ASUNTO : REMITO EVALUACIÓN DE LA INSPECCIÓN DE LA INFRAESTRUCTURA DE LA IEI N° 299 MICAELA BASTIDAS POR LA SUBGERENCIA DE SEGURIDAD CIUDADANA Y GESTIÓN DE RIESGOS DE DESASTRES Y EL ÁREA DE DEFENSA CIVIL.

INFORME N° 102 – 2022 – CDAT – GIDUR/GM/MPT

ASUNTO : SOLICITUD DE INSPECCION TECNICA SOBRE LA INFRAESTRUCTURA DE LA
I.E.I. N° 299 MICAELA BASTIDAS

PANEL FOTOGRAFICO Y CROQUIS DE LA INFRAESTRUCTURA DE LA I.E.I. MICAELA BASTIDAS.

FIG. 03: PADERES DE ADOBE DEBILITADAS POR LA HUMEDAD.

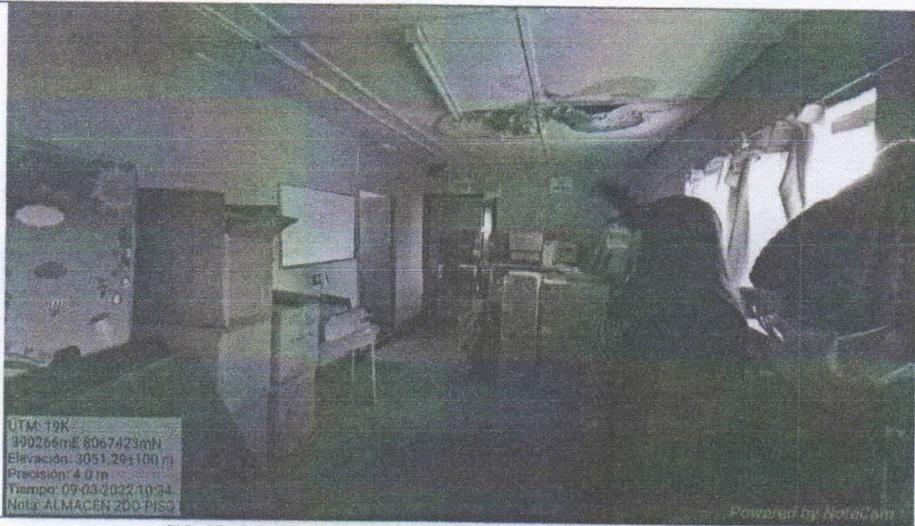
FIG. 04: ESCALERA CONSTRUIDA CON CONCRETO Y PISO DE MADERA.

FIG. 13: GRIETAS EN EL TECHO DEBIDO A FILTRACIONES.

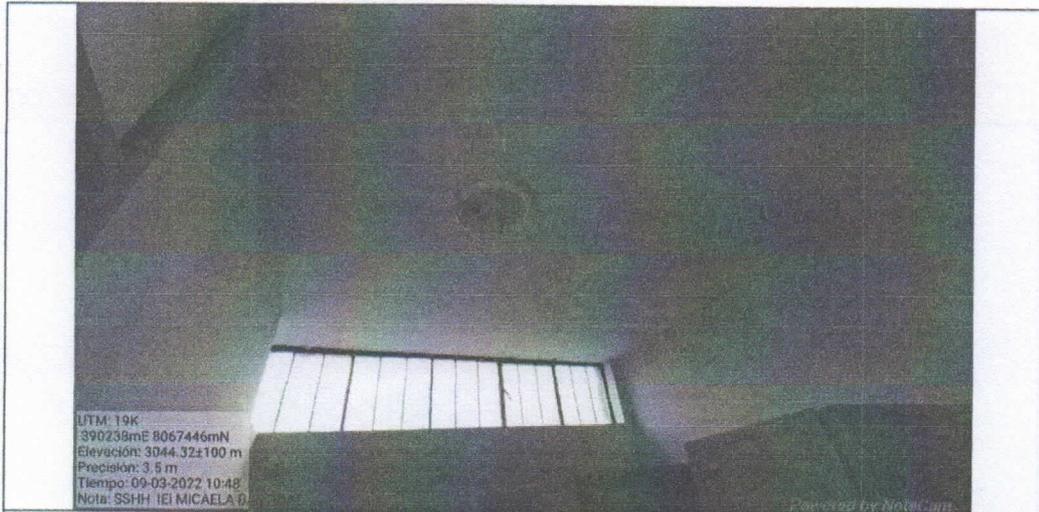
FIG. 14: DESPRENDIMIENTO DE PINTURA Y CERCO PERIMETRICO DE ADOBE EN RIESGO DE COLAPSO.
